1. INHALT DIESES TECHNISCHEN BRIEFES (KURZBERICHT)

Bauvorhaben: Errichtung einer temporären Baustellenunterkunft für Bauarbeiter mit Außensportanlagen

Grundstück in: Rendsburger Straße 70, 25746 Süderholm, Flur Nr. 41 / Flurstück 40, Gemarkung Heide

Ergänzend zu der schalltechnischen Untersuchung MOE-24-PL-0008-AK-SIP-BR1-V1-1 werden in diesem Kurzbericht folgende Änderungen der schalltechnisch untersucht:

Abbildung 3-1, Anordnung der Unterkunftscontainer mit veränderter Lage

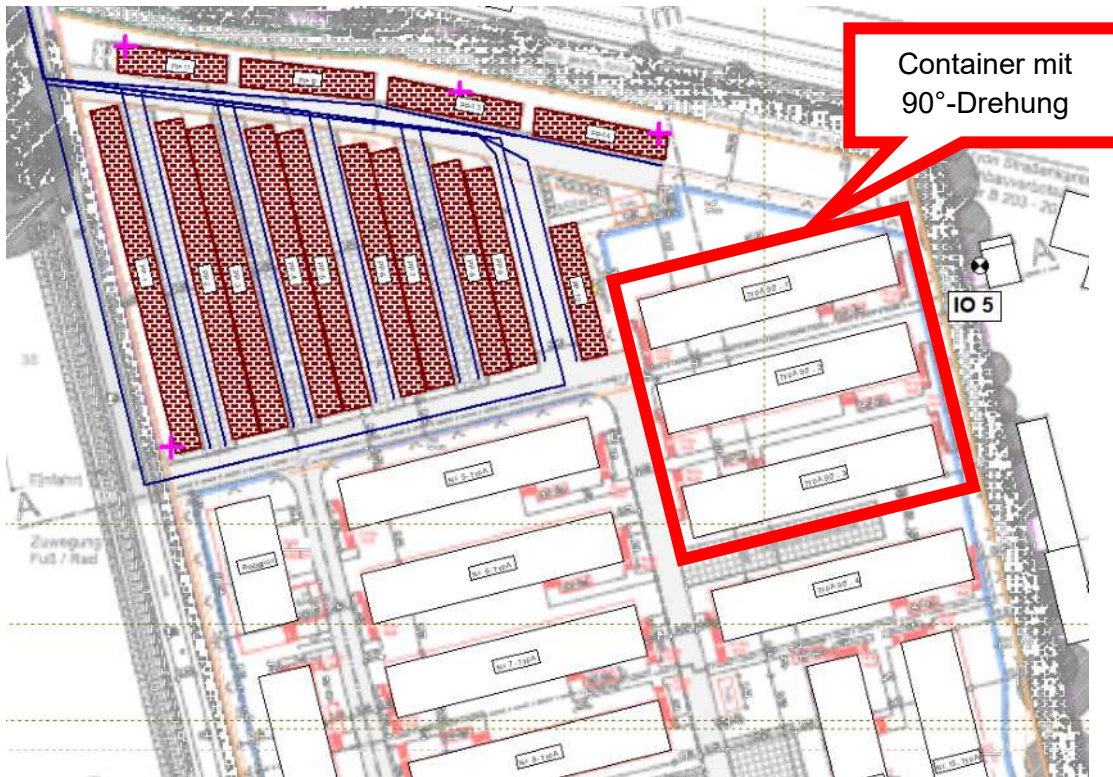
Die Unterkunftscontainer, deren Lage neu definiert wurde, sind in Abbildung 3-1 markiert.

Die Differenz zu den in MOE-24-PL-0008-AK-SIP-BR1-V1-1 ermittelten Beurteilungspegeln sind in Tabelle 3-2 zu sehen. Eine Änderung ist ausschließlich an IO5 zu verzeichnen. Für den Beurteilungszeitraum „Tag“ (6 – 22 Uhr) erhöht sich der Pegel um 0,4 dB(A). Im Beurteilungszeitraum „Nacht“ (22 – 6 Uhr) ergibt sich eine Verringerung des Beurteilungspegels von 0,7 dB(A).

Die Drehung dreier Containerbauten im nordöstlichen Teil der geplanten Baustellenunterkunft führt zu geringen Veränderungen der Beurteilungspegel an IO 5, die nach TA Lärm [1] ermittelt wurden. Die Pegeländerungen sind < 1dB(A).

Die Unterschreitung der geltenden IRW zu den Beurteilungszeiten tags / nachts ist mit 29,5 dB(A) / 23,1 dB(A) an IO 5 weiterhin sichergestellt, sodass aus schalltechnischer Sicht keine Bedenken bezüglich der geplanten Drehung der Container bestehen.

Abbildung 4-1, Neuplanung der Freiflächen

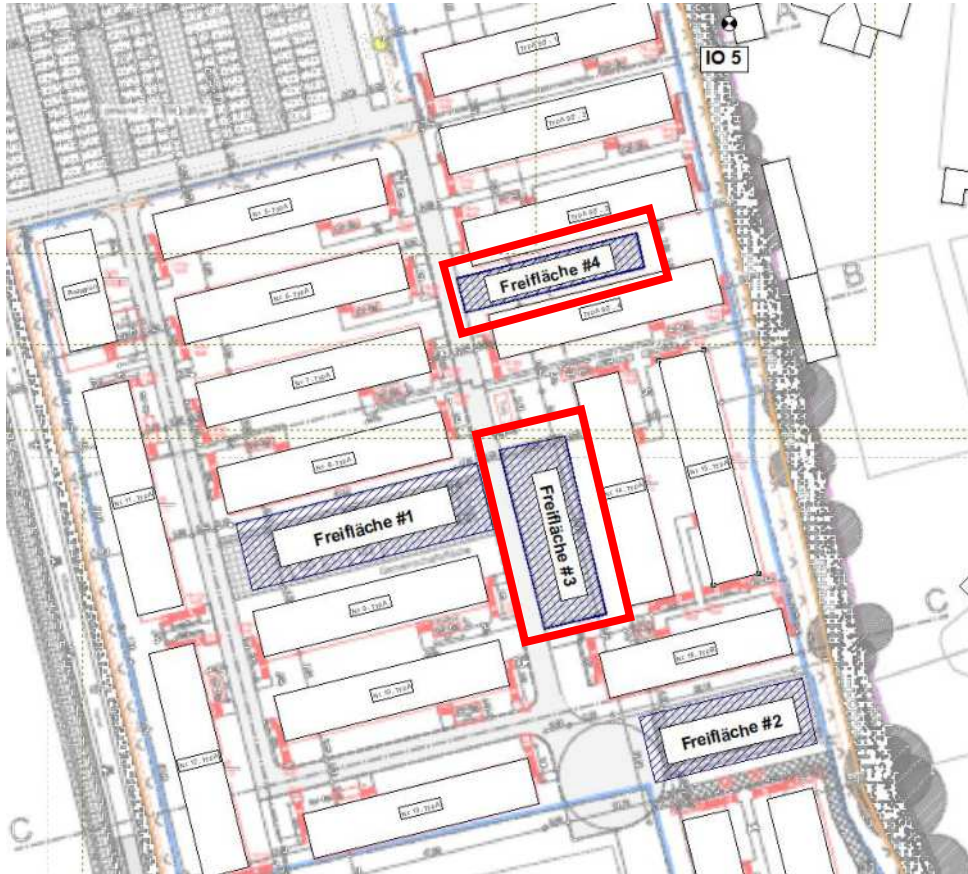
Die Freizeitfläche im Süden der Baustellenunterkunft fällt zugunsten einer Ausgleichsfläche für Amphibien weg. Daher wurden zwei neue Freizeitflächen geplant. Diese sind neben den unveränderten Freiflächen #1 und #2 nunmehr als Freifläche #3 und Freifläche #4 in Abbildung 4-1 dargestellt.

Die Differenz zu den in MOE-24-PL-0008-AK-SIP-BR1-V1-1 ermittelten Beurteilungspegeln sind in Tabelle 4-3 zu sehen. Sämtliche IO erfahren eine Verringerung der Beurteilungspegel. Dies wird durch den Wegfall der ehemaligen Freifläche #3 verursacht.

Die Neuplanung der Freiflächen führt an sämtlichen IO zu einer Verringerung der nach Freizeitlärmrichtlinie [2] zu ermittelnden Beurteilungspegel und wird maßgeblich durch den Wegfall der ehemaligen Freifläche #3 verursacht.

Die Neuplanung zweier kleinerer Freiflächen weiter nördlich auf dem Grundstück hat keine negativen Auswirkungen auf die maßgeblichen IO, sodass aus schalltechnischer Sicht keine Bedenken bezüglich der geplanten neuen Freiflächen bestehen.
